Documento: H560-L18-045

Asunto: **Coordinando respuesta con el SENEAM**

Documento: H560-L18-003

Asunto: **Edificación cercana al Lago Nabor Carrillo (Opción 8.1)**
Resumen final del análisis aeronáutico

Ubicación de la Opción 8.1

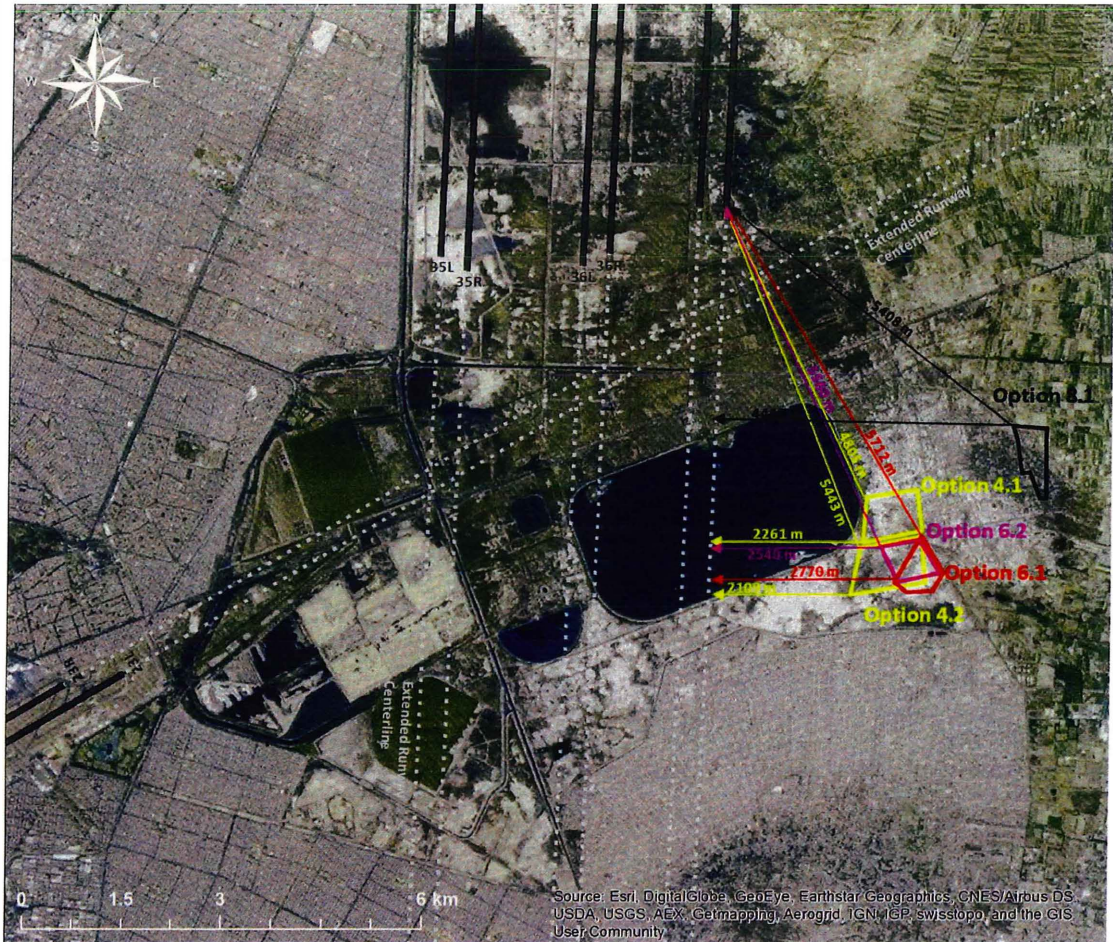
- La edificación deberá erigirse dentro del polígono conocido como Opción 8.1. Las coordenadas de los vértices de ese polígono (denominado también por CONAGUA “Tarquina 8.1”) son las enviadas a MITRE por dicha dependencia, y son las siguientes:

- La elevación máxima de cualquier estructura de la edificación, sea la estructura que fuere (chimenea, torre, etc.), **no deberá exceder 2,275 metros sobre el nivel medio del mar**. Si los ingenieros constructores requieren de estructuras que excedan dicha elevación, pueden excavar para que la base sea más baja. En cualquier caso, se repite, ninguna estructura deberá exceder 2,275 metros sobre el nivel medio del mar.
